**Comité d'experts du transport des marchandises dangereuses
et du Système général harmonisé de classification
et d'étiquetage des produits chimiques**

**Rapport du Comité d'experts du transport des marchandises
dangereuses et du système général harmonisé de
classification et d'étiquetage des produits chimiques sur sa
neuvième session**

Additif

**Amendements à la sixième édition révisée des Recommandations
relatives au transport des marchandises dangereuses, Manuel
d'épreuves et de critères (ST/SG/AC.10/11/Rev.6 et Amend.1)**

« Diagramme de décision pour la classification des matières solides inflammables

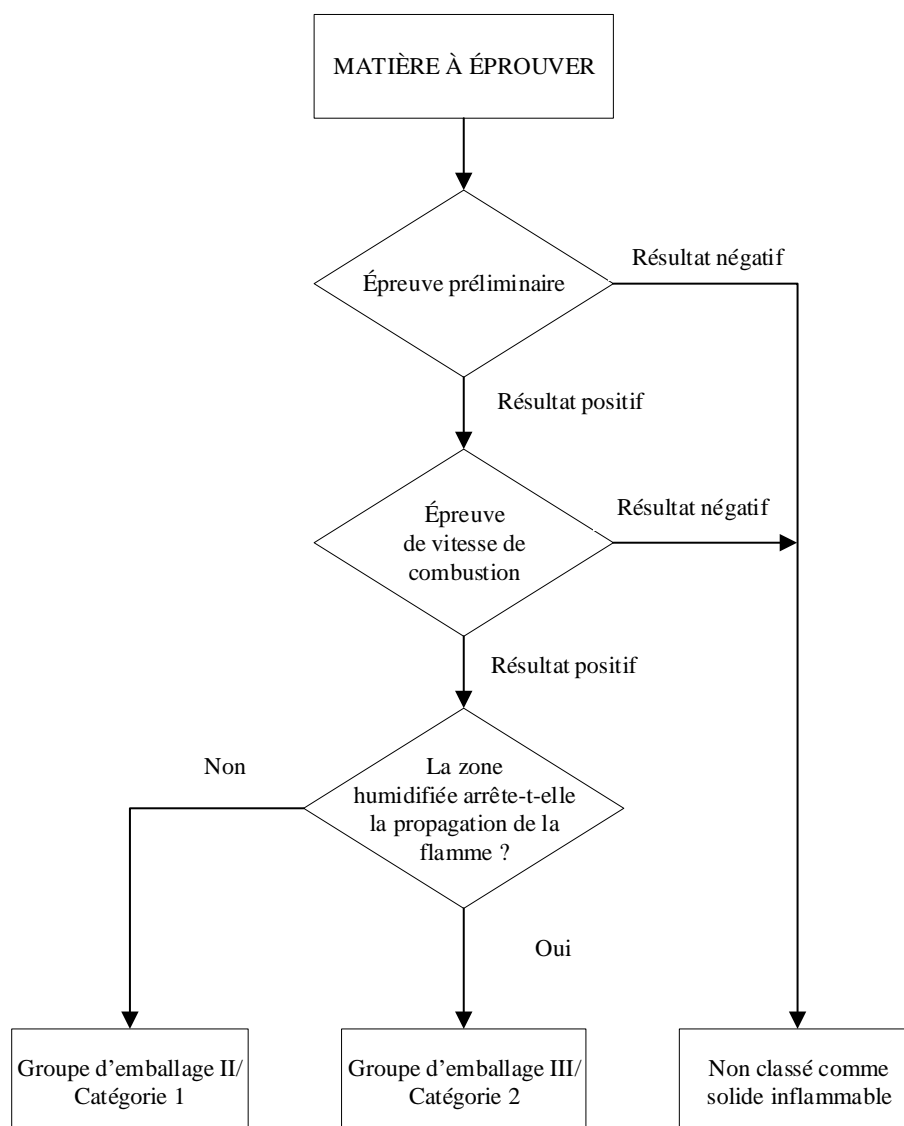
Figure 33.2.3 (nouvelle, ancienne 33.2.1.3) Remplacer la figure et son titre par :

Figure 33.4.3.3.1 (nouvelle, ancienne 33.3.1.3.3.1) Remplacer la figure actuelle par la figure ci-après.

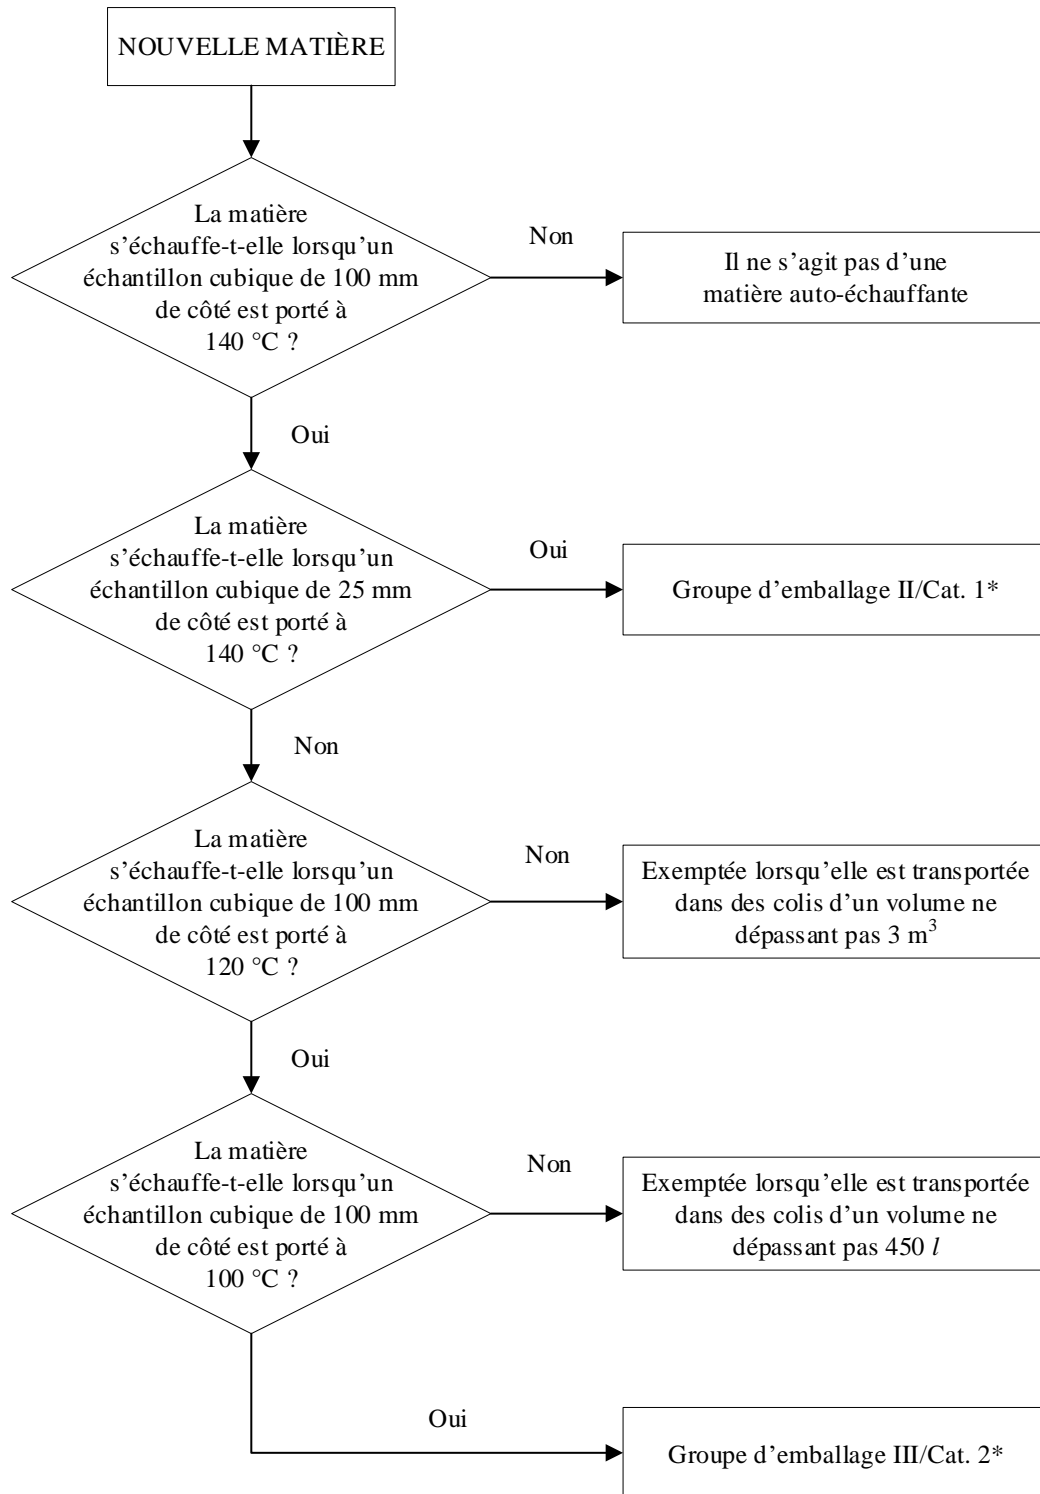
Dans la note, remplacer « affectées à la division 4.2 » par « classées en tant que matières auto-échauffantes ».
